## 第3回 天神川氾濫災害調査委員会

# 天神川氾濫災害調査委員会

## 第 3 回委員会説明資料

## 第2回調査委員会でのご意見への対応

# ③浸透に対する安全性

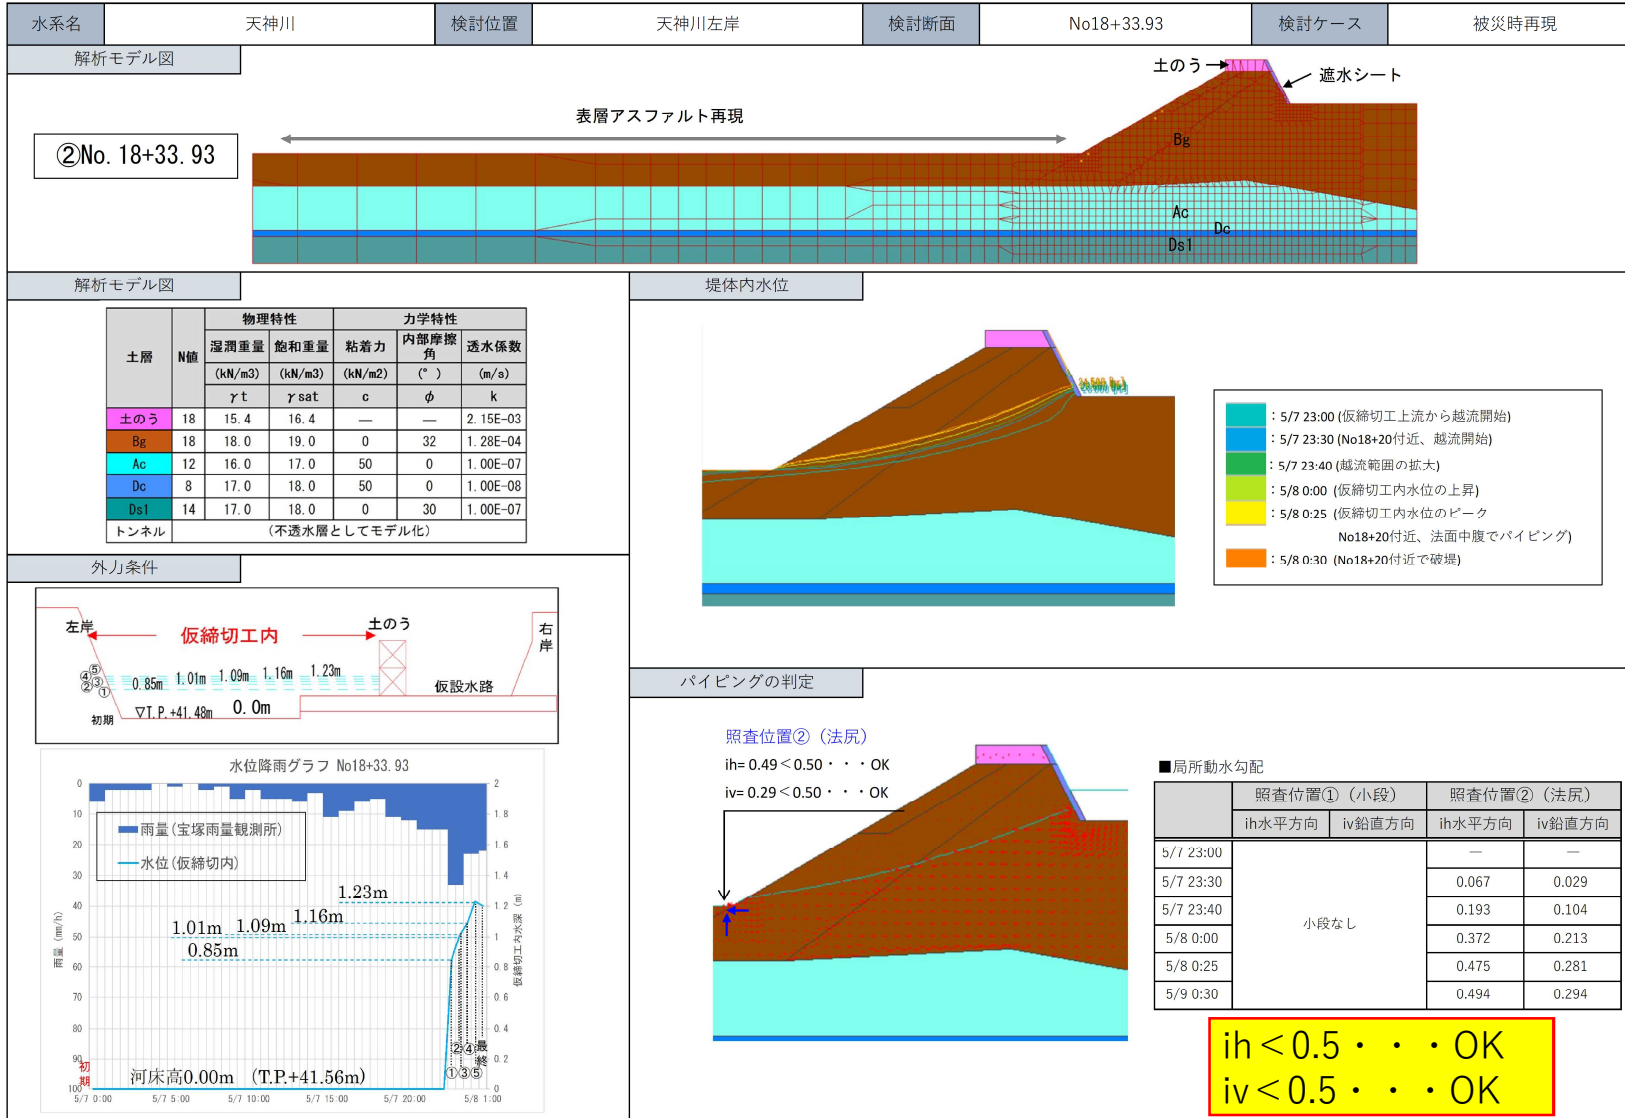
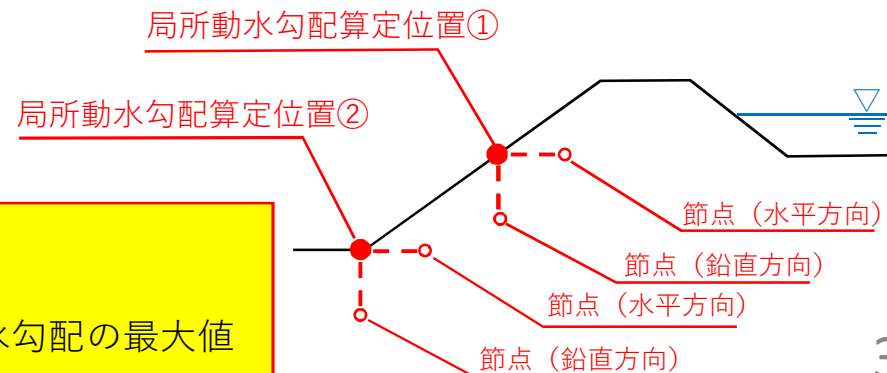
橋教授のご意見を反映

○ No. 18+20小段において、**パイピング**が生じる結果となった。

番号	検討位置	検討断面	検討ケース	局所動水勾配 <i>i</i> (水平方向：>0.50でNG、鉛直方向：>0.50でNG)					
				照査ポイント①（小段）			照査ポイント②（法尻）		
				水平 <i>i<sub>h</sub></i>	鉛直 <i>i<sub>v</sub></i>	判定	水平 <i>i<sub>h</sub></i>	鉛直 <i>i<sub>v</sub></i>	判定
①	No. 18+20	施工時断面	トンネルあり	0.57	-0.72	NG	0.47	0.32	OK
②	No18+33.93	施工時断面	—	(小段なし)		—	0.49	0.29	OK
